新製品情報2017年5号 No.522でお知らせいたしました 【DC-1693】についての補足説明

新製品情報2017年5号 No.522において

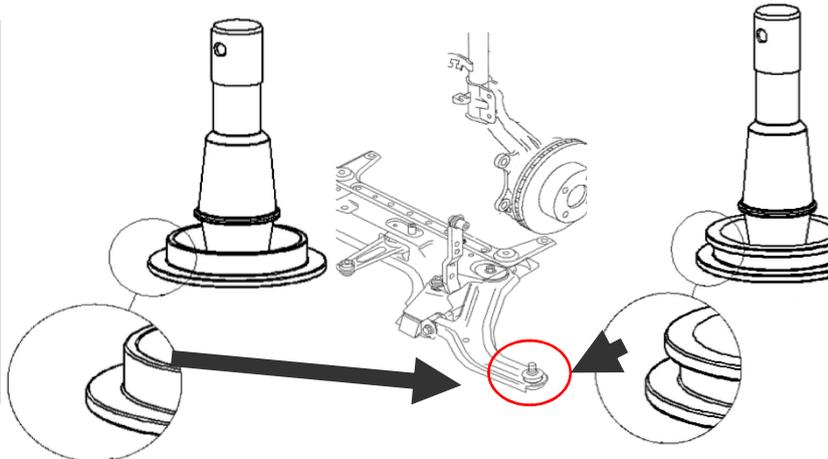
にバンドタイプのDC-1693を新規製品結合させていただきましたが、車輛メーカー様が、前品番の54500-AX000.AX00A.AX00B.AX00Cおよび54501-AX000.AX00A.AX00B.AX00Cを54500-8Y50B.54501-8Y50Bに後対応として統合したため、2012年以降にロアアームごと交換している場合は、DC-1693(バンドタイプ)がご使用できますが、ロアアーム交換していない初期状態のロアアームの場合、DC-1647(カシメタイプ)が必要となります。お客様には、ご不便をおかけいたしますが、下記一覧表を参照の上、ブーツを選定していただければ幸いです。

初期状態のロアアームが取り付けられている場合は、カシメタイプのDC-1647をご使用ください(ブーツ嵌め合い部がストレート)

2012年以降のロアアームを交換している場合は、バンドタイプの【DC-1693】をご使用ください(ブーツ嵌め合い部がコの字になっています)
